znak sprawy: 10/PN/2017/AZ

ODPOWIEDZI na zapytania w sprawie SIWZ

Narodowy Instytut Geriatrii, Reumatologii i Rehabilitacji informuje, że do Zamawiającego wpłynęły pisma z prośbą o wyjaśnienie zapisów specyfikacji istotnych warunków zamówienia, w postępowaniu prowadzonym na podstawie przepisów ustawy z dnia 29 stycznia 2004 roku Prawo zamówień publicznych (Dz. U. z 2015 r. poz. 2164 z późn. zm.), zwanej dalej „uPzp”, w trybie **przetargu nieograniczonego** na: **„Przebudowę pomieszczeń Kliniki Wczesnego Zapalenia Stawów oraz Kliniki i Polikliniki Układowych Chorób Tkanki Łącznej zlokalizowane w obszarze kondygnacji +3 w bloku A – Narodowy Instytut Geriatrii, Reumatologii i Rehabilitacji im. prof. dr hab. Eleonory Reicher w Warszawie”**. Zamawiający, działając na podstawie art. 38 ust. 2 odpowiada na zadane pytania.

Centrala wentylacyjna

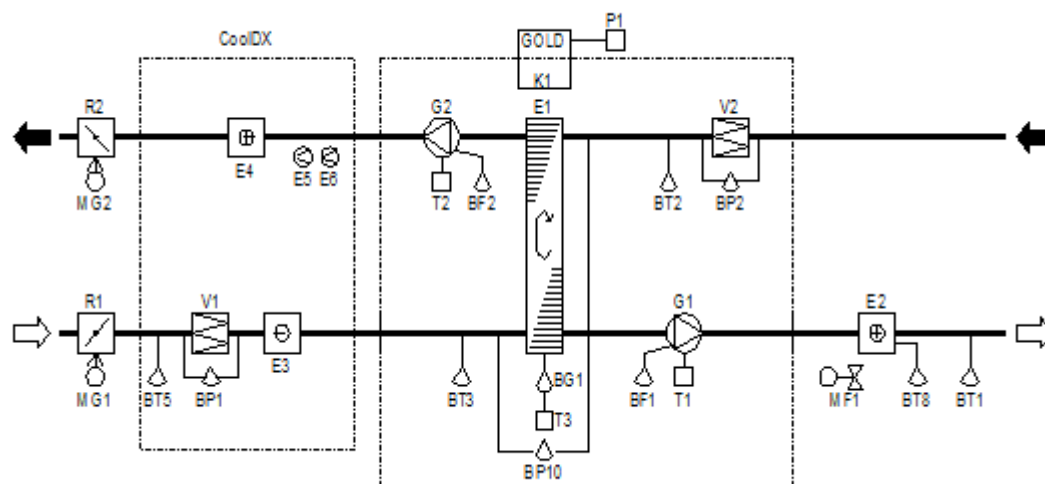
Proszę o zamieszczenie wytycznych dla automatyki central wentylacyjnych. W dokumentacji projektowej brak jest jakichkolwiek informacji, pozwalających określić sposób sterowania.

Automatyka do central wentylacyjnych:

- G1 Wentylator, nawiew
- G2 Wentylator, wywiew
- V1 Filtr nawiewu
- V2 Filtr wywiewny
- E1 Rotary Heat Exchanger RECOsorptic
- P1 Programator
- T1 Reg. obrot. wentylatora
- T2 Reg. obrot. wentylatora
- T3 Sterowanie wymiennikiem ciepła
- BT1 Czujnik temperatury w kanale
- BT2 Czujnik temperatury w kanale
- BT3 Czujnik temperatury w kanale
- BF1 Czujnik przepływu
- BF2 Czujnik przepływu
- BP1 Czujnik spadku ciśnienia na filtrze
- BP2 Czujnik spadku ciśnienia na filtrze
- BP10 Flow calibration sensor
- BG1 Czujnik obrotów
- R1 Przepustnica na pow. świeżym
- R2 Przepustnica na wyrzucie
- MG1 Siłownik przepustnicy, spręż. zwrot.
- MG2 Siłownik przepustnicy, spręż. zwrot.
- E2 Nagrzewnica wodna
- BT8 Czujnik temperatury, zanurzeniowy
- MF1 Siłownik zaworu
- E3 Chłodnica freonowa
- E4 Skraplacz
- E5 Agregat chłodniczy
- E6 Agregat chłodniczy
- K1 Control box IQlogic

Opis funkcji

Regulacja obrotów stop-niskie-wysokie jako nastawa zegara sterującego w programatorze P1.

Czujnik temp. BT1 utrzymuje temperaturę nawiewu w/g następującej sekwencji regulacyjnej.

- Wymiennik ciepła E1 startuje dzięki sterowaniu wymiennika T3, które przy wzrastającym zapotrzebowaniu na grzanie płynnie i liniowo regulują sprawność odzysku wymiennika ciepła do wartości maksymalnej.
